改善箇所説明図

コントロールユニット (CUV3)

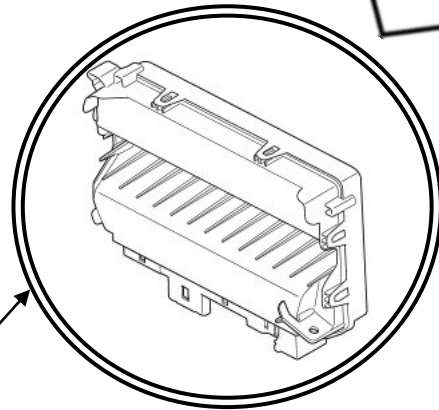
基準不適合発生箇所

不具合の内容

灯火類を制御するコントロールユニットのプログラムが不適切ため、リモコンキーにある灯火チェック機能ボタンを操作すると制動灯・後退灯等の全ての灯火が順次自動的に点灯と消灯を繰り返す。また、アプローチライト機能ボタンを操作すると方向指示器が点灯したままとなり保安基準に抵触する。

改善の内容

全車両、ソフトウェアを更新版にアップデートし、当該機能を無効化する。

識別：助手席運転席ドアヒンジに黄色ペイントを塗布する。
